RAPPORT D'INCIDENCES
Amendé des compléments sollicités par
la direction de l'urbanisme le 21.03.2018.

Relatif à la construction/rénovation des
Ecoles Primaire & Maternelles P18/M3/L18/K3
à 1070 ANDERLECHT

Pour faciliter la synthèse, nous avons intégré nos
réponses dans le rapport initial du 08.09.2017, *en italique couleur mauve.*
(Questions en gras – réponses en casse normale)

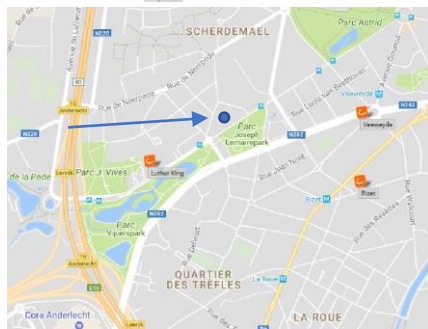
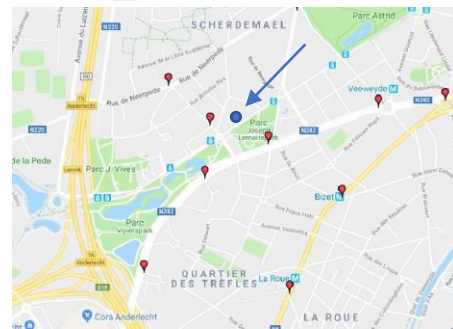
Existe-t-il des stations Villo et Cambio dans le quartier ?

Le site est proche de sites Villo et Cambio :

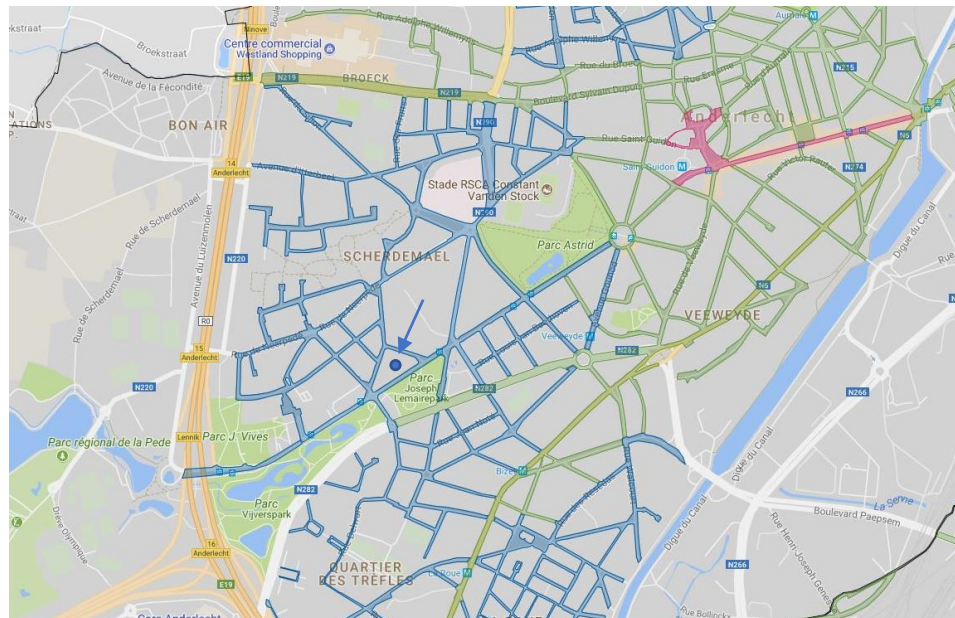
Détailler l'offre en stationnement en voirie, en parking public, et la nature de ce stationnement (libre, horodateurs, zone bleue, zone rouge, carte riverain ...) Évaluer également la saturation de cette offre et les horaires d'accès. Le nombre de Kiss & ride disponible ?

L'ensemble des rues directes et avoisinantes sont en zone bleue. (cfr. schéma ci-dessous)

L'école comporte actuellement deux zones de 20m réservées aux Bus scolaires. Ces zones sont interdites au parking de 7h à 16h en semaine.

Dans la situation projetée les 3 nouvelles zones Kiss & ride seront également disponibles pour se parquer les soirs et we.

Stationnement en voirie :

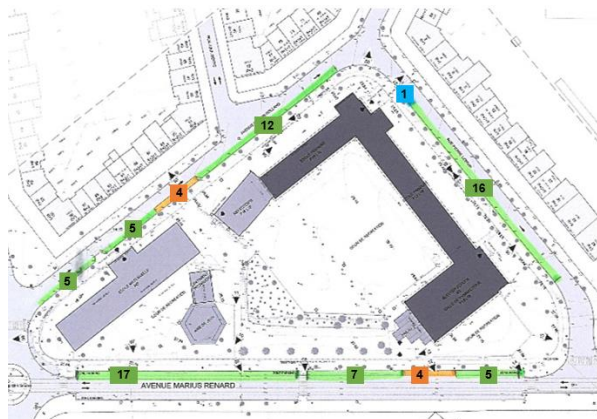
Y a-t-il Changements en matière de stationnement, une perte de stationnement éventuelle ?

Situation existante	Situation projetée
	Places	67
	PMR	1
	Places avec restrictions (07à16.00 en semaine)	8
	Total :	76
		69

À la suite de la création des zones Kiss & Ride suppression de 7 places. Voir schémas et plans à la page précédente.

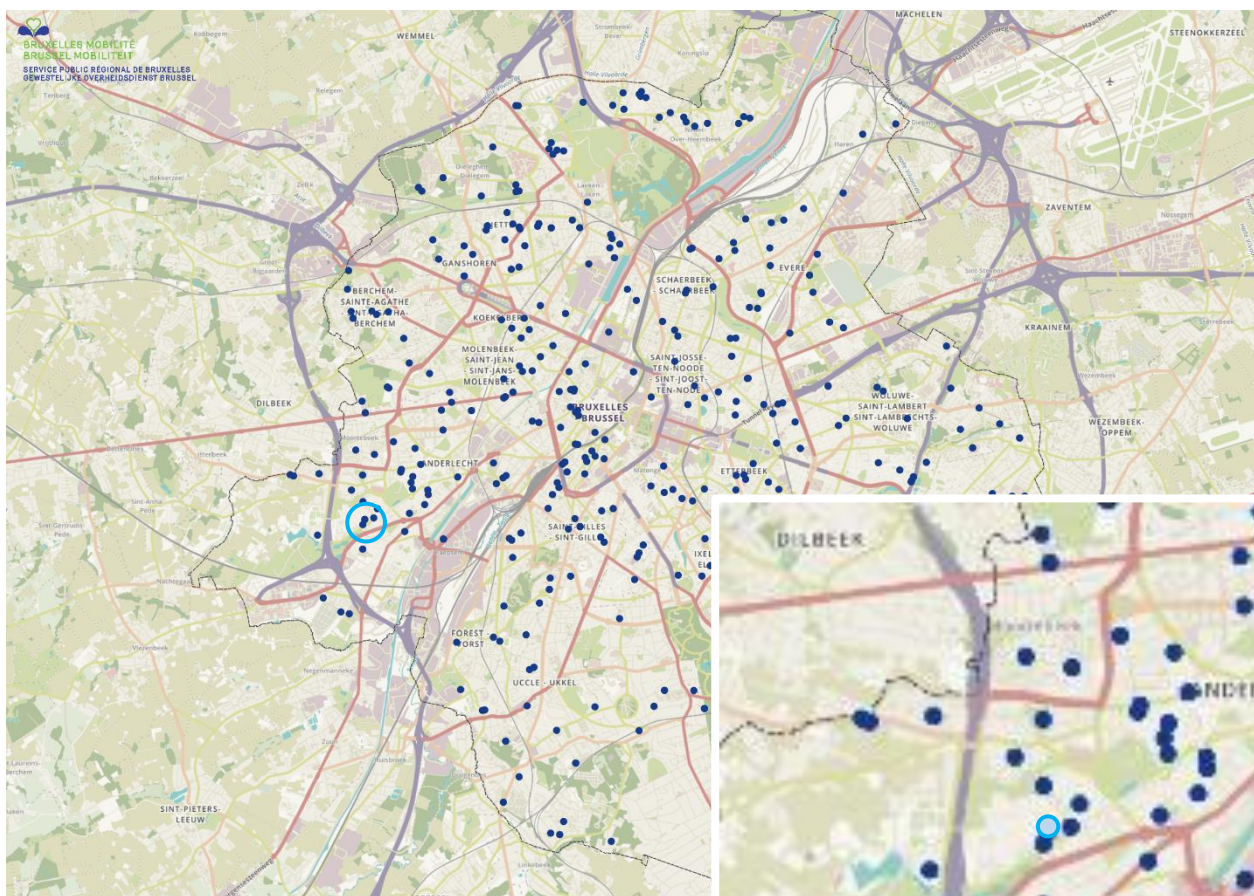
Éco mobilité : Quelles mesures envisagez-vous pour inciter l'usage des transports autres que la voiture et ainsi réduire l'impact de ce projet sur la mobilité dans le quartier et sur le stationnement en voirie ?

La création de zones de parking vélos permettra d'encourager ce mode de déplacement alternatif.

La création de zones Kiss & Ride sans diminuer l'emploi de véhicules individuels devrait permettre une diminution d'impact sur le stationnement.

De même, la mise en place de zones réservées pour la desserte par bus scolaires sur les trois voiries devrait également encourager l'usage des bus scolaires.

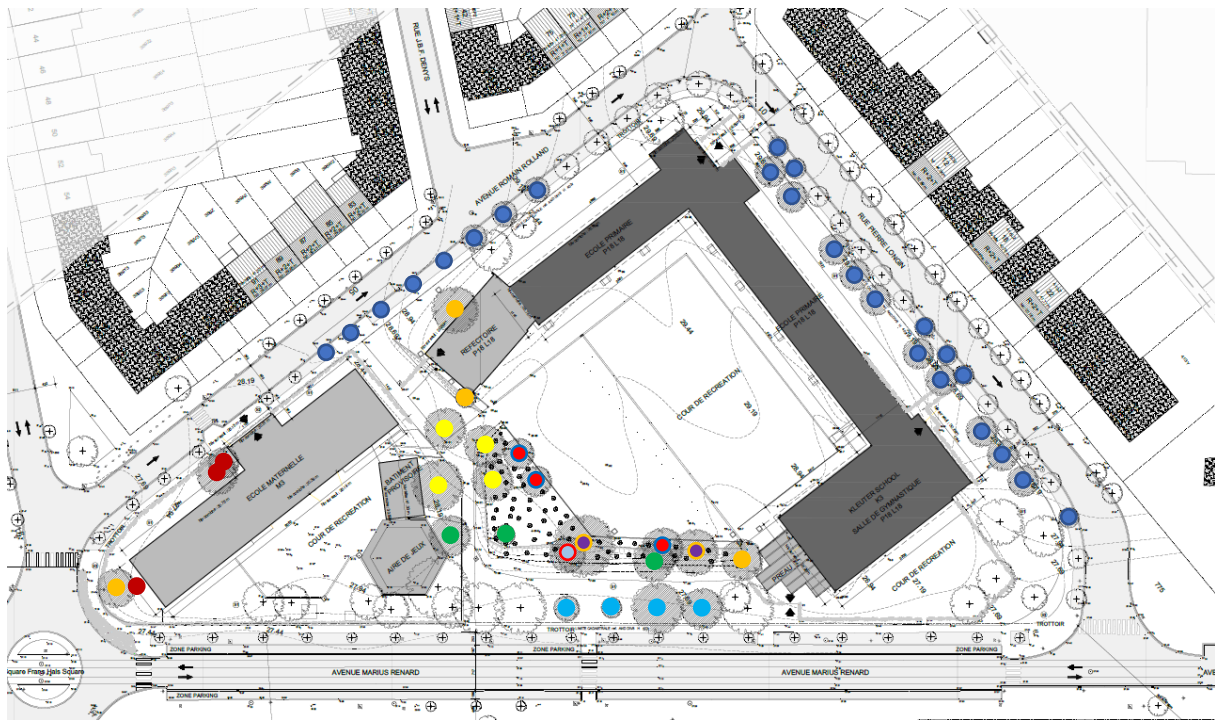
Pouvez-vous préciser le nombre d'arbres abattus ? (Espèces et dimensions) ainsi que les situer sur un plan.

Plusieurs essences sont concernées :

<ul style="list-style-type: none"> ● - Bouleau - <i>Betula</i>. ● - Cerisier du japon - <i>Prunus serrulata</i>. ● - Erable - <i>Acer</i>. ● - Frêne - <i>Faxinus</i>. ● - Hêtre commun - <i>Fagus sylvatica</i>. ● - Peuplier argenté - <i>Populus alba</i>. ● - Sorbier - <i>Sorbus</i>. ● - Tilleuls - <i>Tilia</i>. ● - Autres. 	<p><i>Couronne ∅ :</i></p> <ul style="list-style-type: none"> (3) ∅ 3, 5 et 7 m (24) ∅ 1.80, 5 et 6 m (3) ∅ 4, 6 et 8 m (4) ∅ 4, 8 et 10 m (4) ∅ 8 et 10 m (4) ∅ 6 et 8 m (1) ∅ 7 m (2) ∅ 9 et 12 m (4) ∅ variable
--	---
